Pokyn k Variaci č. 19 - Zvedací systém - Příloha č. 3 - Ocenění Vyztužení stropu

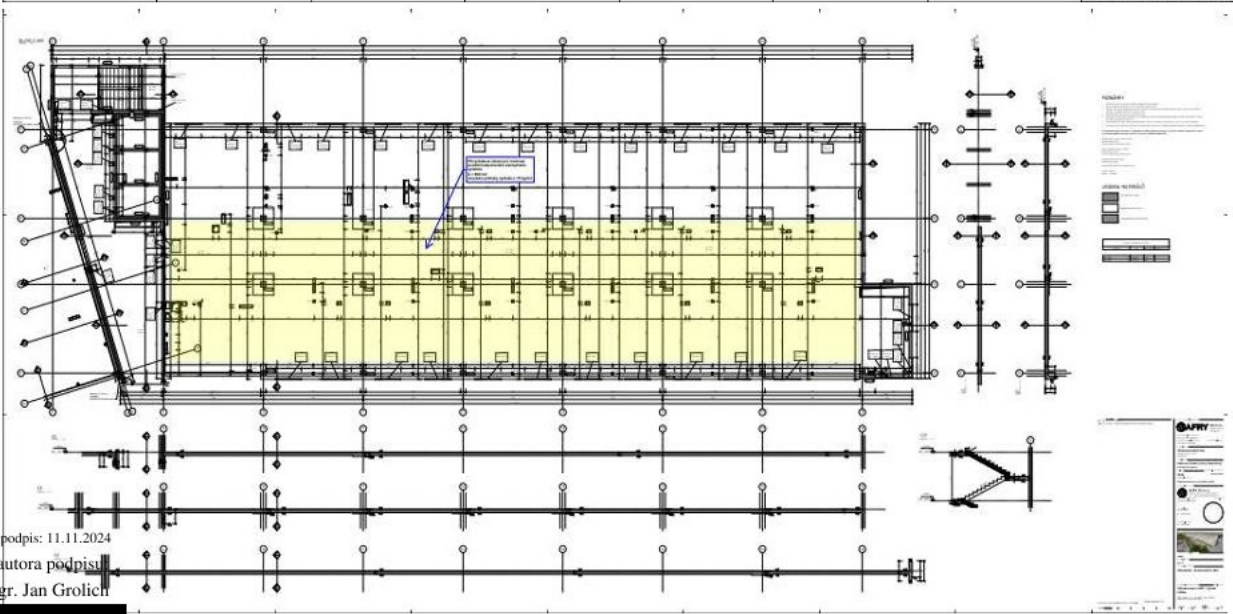
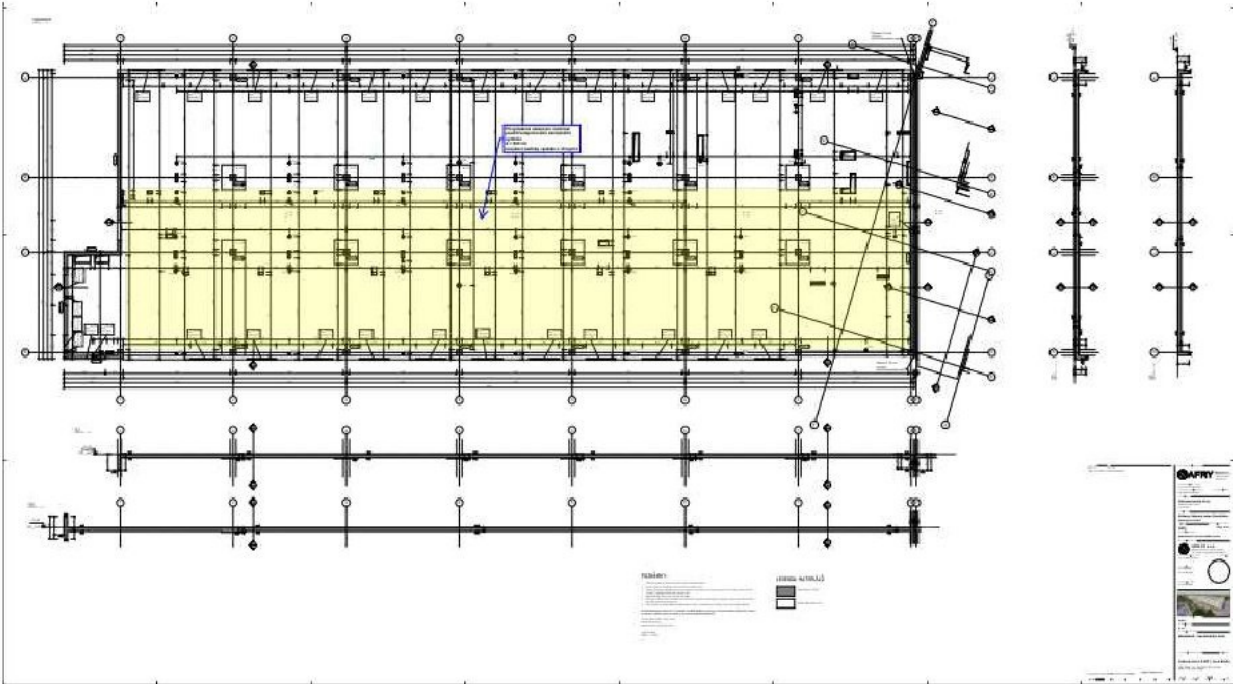
Z důvodu dodatečné instalace zvedacího kolečnicového systému došlo k navýšení zatížení stropů v některých místnostech 2NP a 3NP.
Dle posouzení statika je nutné přivytužení stropní konstrukce o 15 kg/m³ v prostorách s nově instalovaným zvedacím systémem. Viz půdorys níže.
Vyztužení bude provedeno z betonářské oceli B500B.

plocha (m ²)	tl. Stropu (m)	objem (m ³)	přivytužení 15 kg/m ³ (kg)
strop nad 2.NP/L	600	0,235	141	2115
strop nad 2.NP/P	600	0,235	141	2115
strop nad 3.NP/L	600	0,3	180	2700
strop nad 3.NP/P	600	0,3	180	2700
			642	9630
